Mission régionale d'autorité environnementale  
OCCITANIE

## **Avis sur la 1<sup>ère</sup> modification du PLU de NOUEILLES (31)**

N°Saisine : 2024-014158

Avis émis le 11 mars 2025

Figure 4 : Extrait de l'OAP avant modification du PLU (Source : Notice explicative du Sicoval)

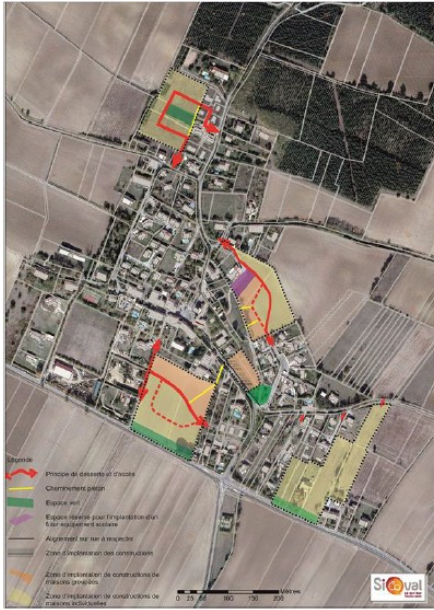
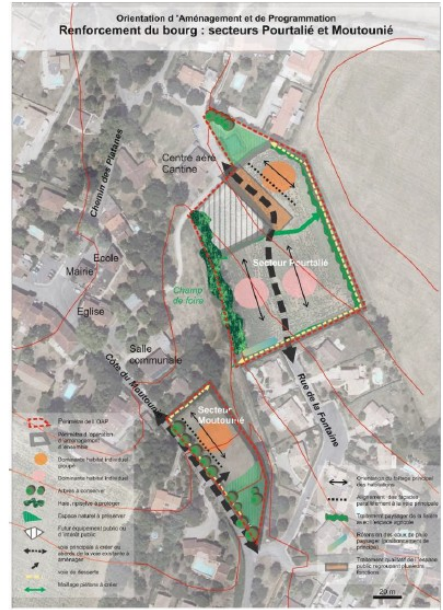
Le PLU en vigueur comporte cinq zones fermées à l'urbanisation (AU0) et couvertes par des OAP. La commune projette d'ouvrir deux de ces cinq zones (secteurs de Pourtalie et Moutounié). Ces deux secteurs sont localisés en continuité du bâti existant du bourg.

- secteurs Pourtalié (extension) = 10 logements sur environ 1,26 ha ;
- secteur Moutounié (dent creuse en AU0) = 4 logements sur environ 0,35 ha ;
- secteur du village = environ 27 logements sur 0,78 ha.

**La MRAe recommande de revoir l'estimation quantitative de la consommation d'ENAF en prenant en compte les superficies du STECAL et de la STEP.**

**Elle recommande de justifier le scénario démographique retenu et l'ouverture de nouveaux espaces à l'aménagement, au delà des secteurs de densification prévus dans le PLU approuvé en regard des objectifs de sobriété foncière**

Figure 14 : Carte de synthèse des enjeux de conservation naturaliste

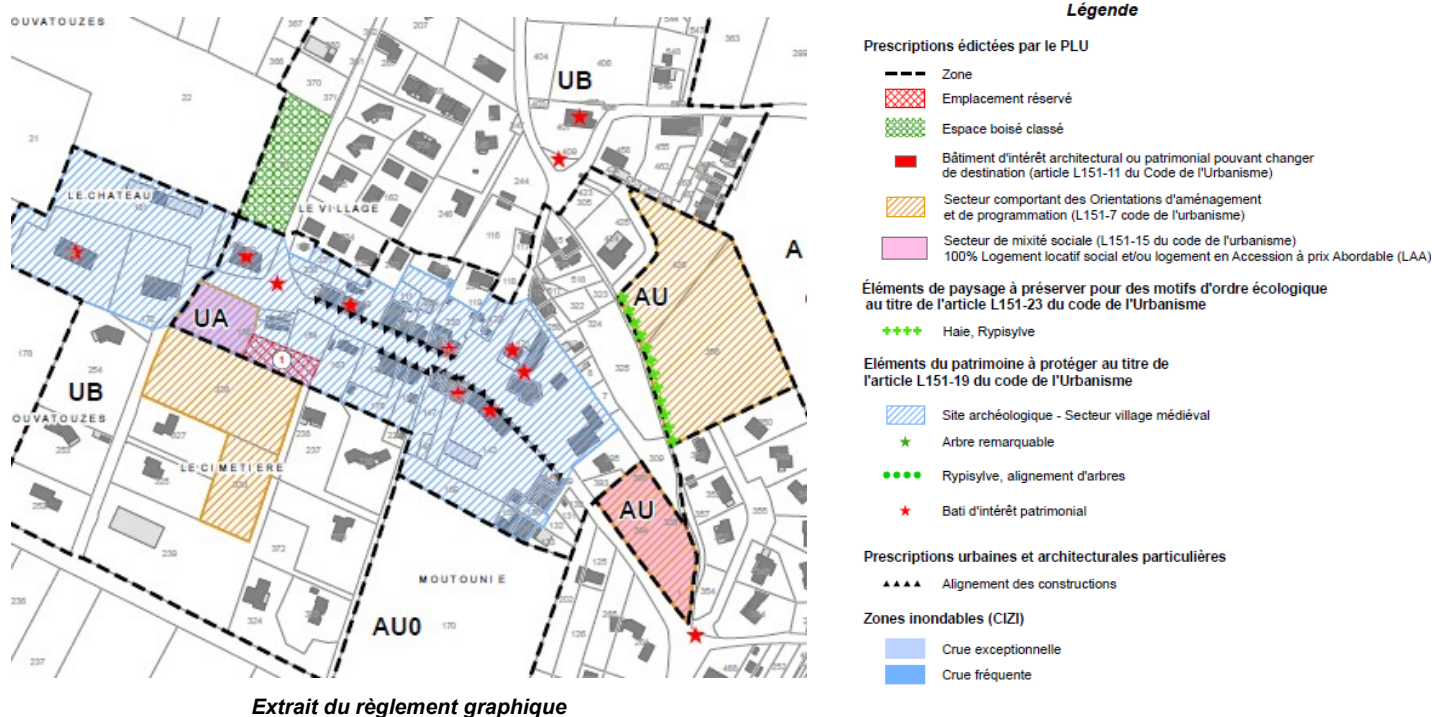
La carte de synthèse des enjeux naturalistes ne tient pas compte de ces zones humides. Bien que cet enjeu zone humide ait bien été pris en compte dans l'aménagement de l'OAP, il doit également figurer dans une synthèse des enjeux cumulés sur la biodiversité.
